To: 5.1.2e 5.1.2e | 5.1.2e @gelderland.nl
Cc: 5.1.2e 5.1.2e 5.1.2e | 5.1.2e @gelderland.nl
From: 5.1.2e
Sent: Fri 8/8/2025 9:50:20 AM
Subject: RE: aansluiting Vijverweg op de Ritzema Bosweg
Received: Fri 8/8/2025 9:50:24 AM

5.1.2e 5.1.2e: het gaat om een ontwikkeling in Wageningen, vlakbij het oostelijke deel van de N225. Provinciaal belang is doorstroming voor autoverkeer (RHN) en OV (BRT lijn).

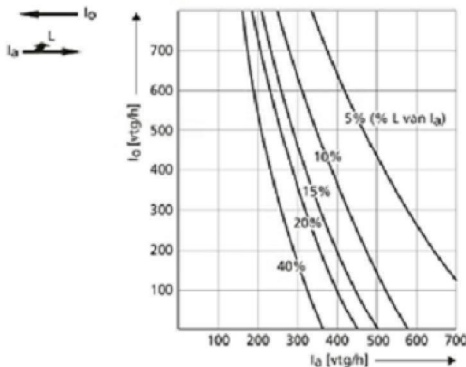
Ik heb even gekeken wat het ASVV 2021 hierover zegt en daar is wel een goede vuistregel voor, zie onderstaande grafiek. Als het snijpunt van de intensiteiten op beide rijstrook rechts van de curve ligt, is een linksafvak nodig. Ervan uitgaande dat maximaal 5% van de rijstrookintensiteit het plangebied inrijdt, moet de intensiteit op beide rijstroken dus ongeveer > 500 mvt/uur bedragen, waarbij ik dan uitga van spitsuur. Het verkeersmodel Foodvalley laat zo'n 7.000-8.000 mvt/etmaal per richting zien, dus dan zit je wel boven 500 mvt/uur in de spits. Een linksafvak is dan aanbevolen.

Overigens geeft het CROW de zichtafdekking niet als negatief punt bij linksafvakken, wel bij rechtsafvakken. Reden is denk ik dat oprijdend verkeer veel meer tijd heeft om rechtdoorrijdend verkeer te signaleren en kan desnoeds ook nog op het middendeel wachten. Bovendien is het binnen de kom, dus zijn de snelheden laag. Het risico op afdekongevallen lijkt mij dan ook klein.

Hoi 5.1.2e,
De richtlijn is van toepassing op gebiedsontsluitingswegen. Aangezien ik deze heb ontleend aan het ASVV (ontwerprichtlijn voor binnen de bebouwde kom), mogen we ervan uitgaan dat deze waarden gelden bij 50 km/h. Voor het toepassen van linksafvakken op wegen met hogere snelheden (80 km/h), moeten we Handboek Wegontwerp gebruiken.
Het gaat hier inderdaad alleen om de afweging of er een linksafvak toegepast moet worden. Voor de meest effectieve lengte van het linksafvak is de aanvangssnelheid vermoedelijk wel relevant. Het is aan de adviseur om hier een goed ontwerp voor te maken. Ik vraag me overigens wel af of een vakje van 2 auto's voldoende is, ook gezien de benodigde deceleratielengte.
Groeten, 5.1.2e
